**CITÉ
DE LA
SÉCURITÉ
SOCIALE**

CONSULTATION RÉMUNÉRÉE 2014-2015

Fonds de compensation commun au régime général de pension

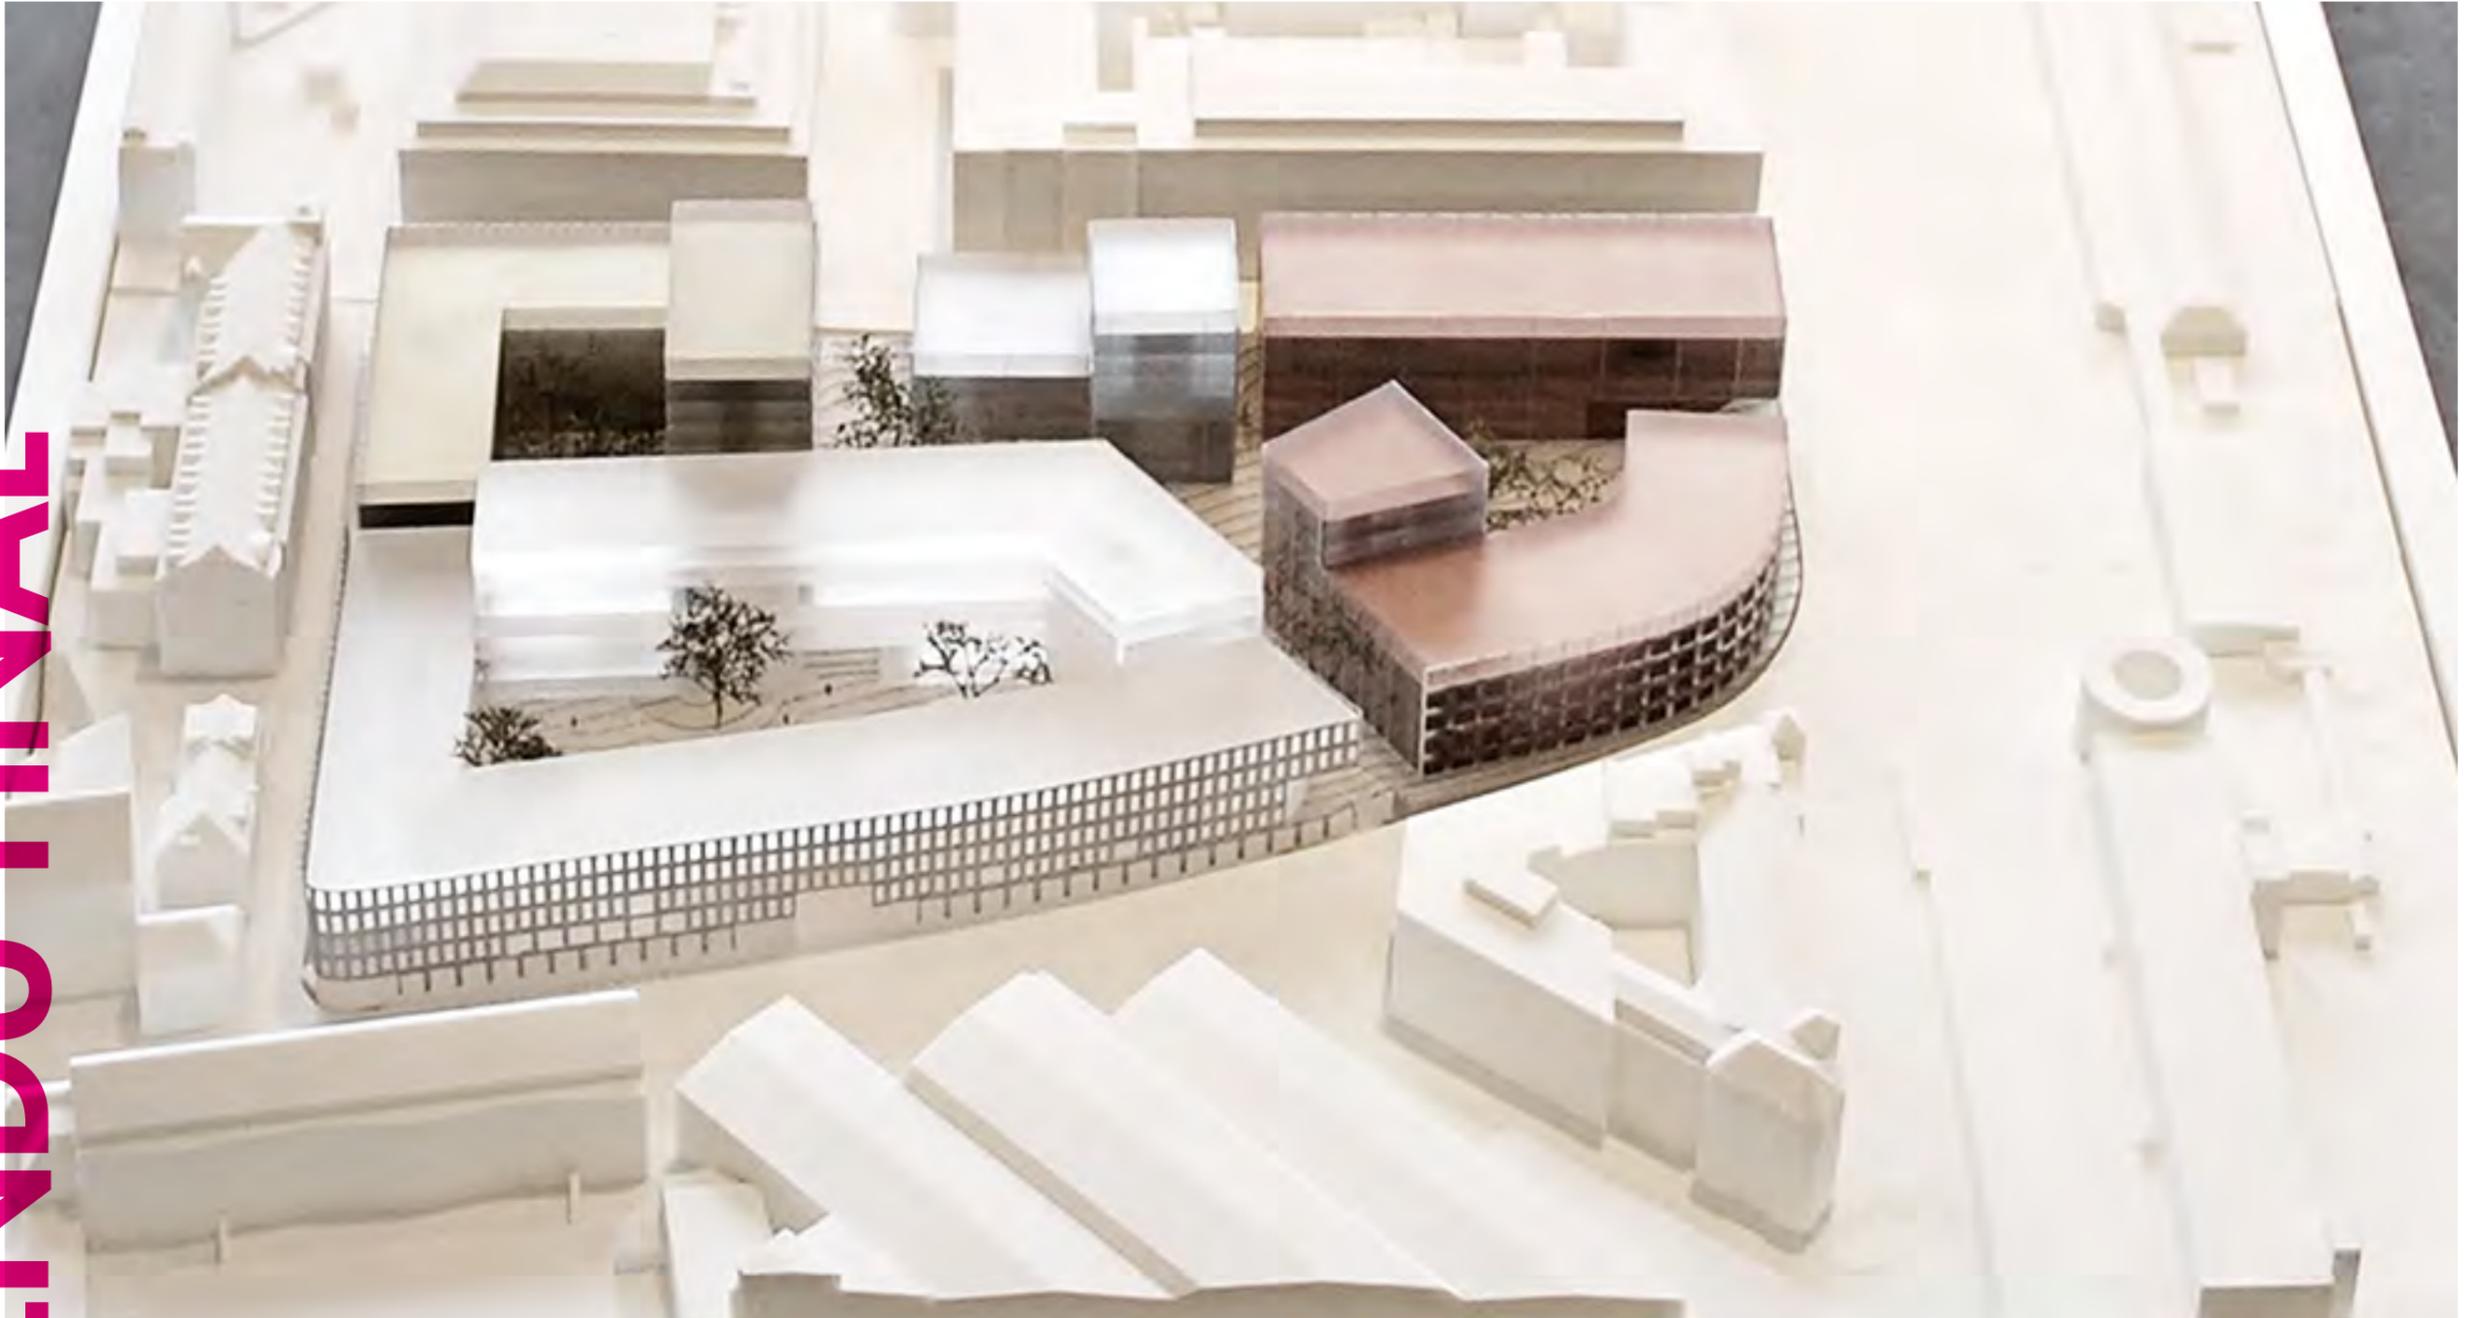
Le projet constitue un repère dans la ville avec ces trois entités colorées en intérieur d'îlot et rend lisible la mutation du quartier gare par une opération à l'identité claire. Cette identité est cependant contrebalancée par une mise en question du jury: est-ce une vision d'avenir durable que de développer des façades hermétiques en périphérie de l'îlot et des parois entièrement vitrées à l'intérieur?

Le projet s'insère de manière harmonieuse aux gabarits du quartier. Le gabarit extérieur du projet coïncide avec les niveaux avoisinants. La densité de ce projet est concentrée en cœur d'îlot et n'est donc jamais oppressante dans son accroche aux bâtiments voisins. Le parti urbanistique est en ce sens intéressant. Cependant, la haute densité au centre risque de se faire au détriment de la qualité de la lumière dans l'îlot. La grande hauteur de la tour intérieure est mise en question car elle risque de projeter de l'ombre qui sera dommageable à l'espace public de la place de la CSS développée en phase 2. La réflexion sur les espaces paysagers ne semble pas suffisamment poussée. Trois typologies d'espaces extérieurs sont proposés: le square, la place et la cour. Cependant un seul et même motif au sol est développé et ces espaces ne sont

pas hiérarchisés. La différenciation et la qualification de ces espaces reste en attente (matériaux, gabarit, séquençage, traitement des parties végétalisées, etc.). La grande longueur des façades sur le pourtour du site de projet rend le projet très hermétique.

Le pôle d'accueil ne peut pas fonctionner comme zone de transit ouverte à tout public. Le manque de locaux animant la rue de Hollerich reste problématique. Le porche couvert, en particulier, crée des problèmes de sécurité urbaine.

L'intérieur d'îlot se présente, par contre, comme un ensemble varié aux proportions bien étudiées. Au niveau de la silhouette urbaine, le projet est un marqueur puissant. Cependant, le travail sur le programme n'est pas vraiment respecté et présente légèrement moins de surface utile que le programme requis. Par contre, une réflexion au sujet de la flexibilité et de l'efficacité d'usage a été menée. Il est, par exemple, proposé de regrouper les salles médicales pour en faciliter l'accès. Le nombre de bureaux et les tailles demandées ne sont pas respectés. Les bureaux sont très étroits et parfois sans lumière naturelle et le pôle d'accueil est surdimensionné.
